工程指示 / 要求簡箋(E.I.)

工程指示編號：EI / 0685 / 19

工程編號：J - 837

工程名稱：觀塘裕民坊

名稱	玻璃扣蓋	制圖	陳俊賢	2019.07.10	修改	B		
材料	X85558	復核	謝永林	-	日期	2019.08.20		
顏色	EC-DG-S332054 (3塗)	批准	Jason		圖號	ZS-XC01

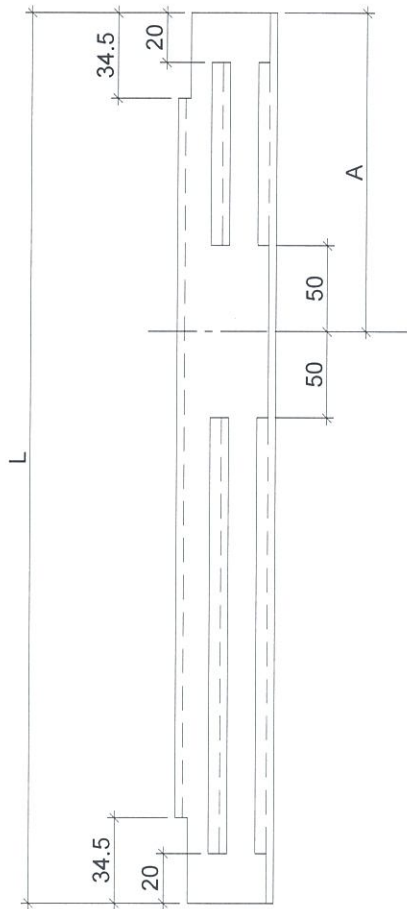
B 版: 1) 因應現場安裝扣蓋難以安裝 (1)修改玻璃扣蓋，增加在企料斷口位置避位(100 避位)
(2)頂底避位加長 10mm

依據HK1838修改此圖

名稱	玻璃扣蓋	制圖	陳俊賢	2019.07.10	修改	B	
材料	X85558	復核	謝永林	-	日期	2019.08.20	
顏色	EC-DG-S332054 (3塗)	批准	Jason		圖號	ZS-XC01R

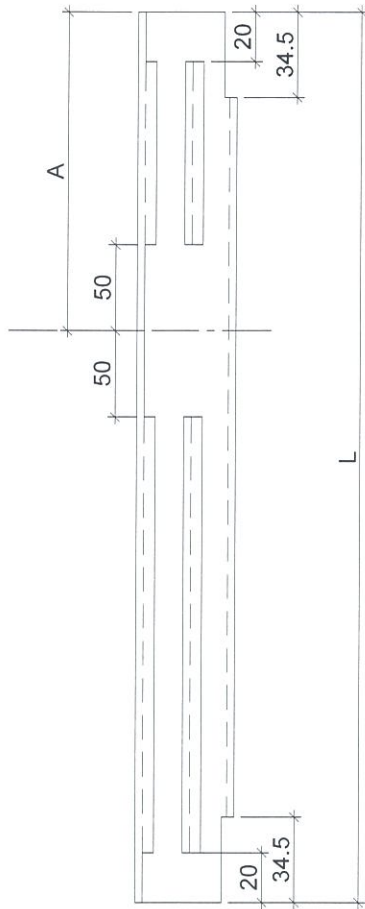
塗黑部分避位
陰影部分避位

依據HK1838修改此圖

名稱	玻璃扣蓋	制圖	陳俊賢	2019.07.10	修改	B		
材料	X85558	復核	謝永林	-	日期	2019.08.20		
顏色	EC-DG-S332054 (3塗)	批准	Jason		圖號	ZS-XY01

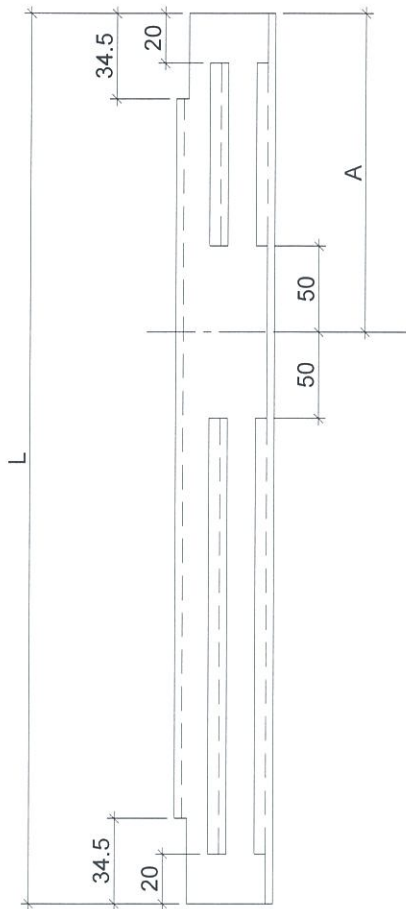
依據HK1838修改此圖

名稱	玻璃扣蓋	制圖	陳俊賢	2019.07.10	修改	B		
材料	X85558	復核	謝永林	-	日期	2019.08.20		
顏色	EC-DG-S332054 (3塗)	批准	Jason		圖號	ZS-XY01R

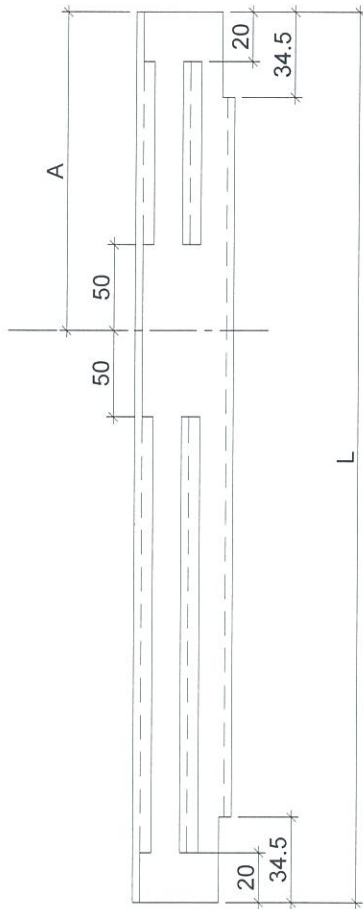
依據HK1838修改此圖

名稱	玻璃扣蓋	制圖	陳俊賢	2019.08.20	修改		
材料	X85558	復核	謝永林	-	日期		
顏色	EC-DG-S332054 (3塗)	批准	Jason		圖號	ZS-XC02R

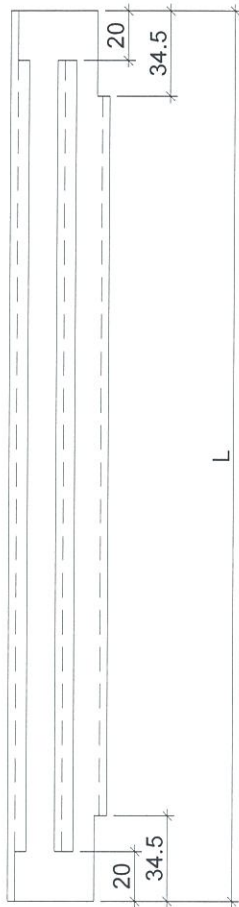
依據HK1838新增此圖

名稱	玻璃扣蓋	制圖	陳俊賢	2019.08.20	修改		
材料	X85558	復核	謝永林	-	日期		
顏色	EC-DG-S332054 (3塗)	批准	Jason		圖號	ZS-XY02R

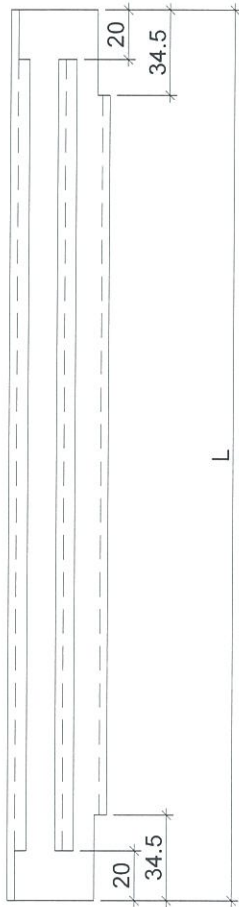
依據HK1838新增此圖
